## INFORME DE AUDITORÍA AMBIENTAL

RE-GA-802-P32-  
20150226

#### P/32 - "Ruta 5 –Nuevo Puente sobre el arroyo Tranqueras" Departamento de Tacuarembó

#### Auditoría de Seguimiento

Ilustración 15-Solicitud de la empresa y autorización por DDO para la ubicación de piletas de lavado de hormigón en faja pública

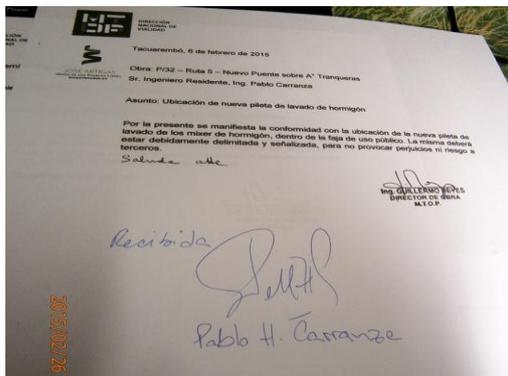
ID: 1	Coordenadas UTM (X – Y)		Progresiva: 379K700 a (-)	Tipo de NC: 2
	596548	6482150	Código del hallazgo: PEL - 09	
<b>Descripción:</b> Se evidencia una pileta para lavado de camiones de hormigón en faja pública y en zona que podría verse afectada por inundaciones importantes, y no se cuenta con autorización por escrito del DDO para su instalación, contraviniendo los puntos 9.2, 11.2, 14.1 y 15.7, del Manual de DNV.				
<b>Situación actual:</b> Solucionado				
<b>Evidencia(Foto, documento, comunicación personal):</b> Autorización firmada por DDO, reubicación de piletas y construcción de piletas en serie según establece el Manual de la DNV  <i>Ilustración 9 - Ilustración 10 - Ilustración 11- Ilustración 15</i>

Ilustración 16-Solicitud de la empresa y autorización por DDO para la ubicación de la zona de préstamo de material no clasificado ubicado a menos de 200m del eje de la carretera.

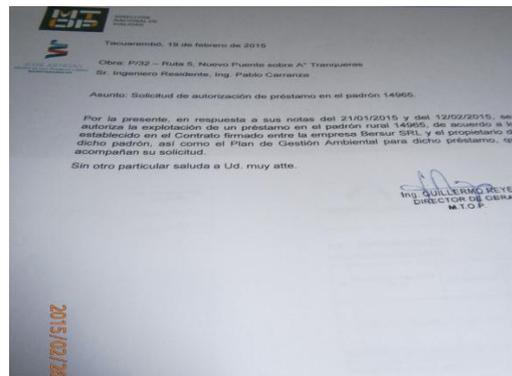
ID:02	Coordenadas UTM (X – Y)		Progresiva: 380K500 a (-)
	596258	6482742	Código del hallazgo: CMP-08
<b>Descripción:</b> Se está utilizando un préstamo de material no clasificado que no cuenta con AAP incumpliendo el punto 13.1 del manual de DNV y el Decreto 349/005. Se empleará para la extracción de unos 3000 metros cúbicos de material aproximadamente. Como fortaleza se da lo descrito a continuación. Se realizó un PGA y PRA, y un contrato con el dueño del predio que incluye las condiciones de extracción y de acondicionamiento final. En base a esta documentación, la zona fue autorizada por el DDO.			
<b>Evidencia (Foto, documento, comunicación personal):</b> Comunicación personal. <i>Ilustración 12- Ilustración 13- Ilustración 16</i>
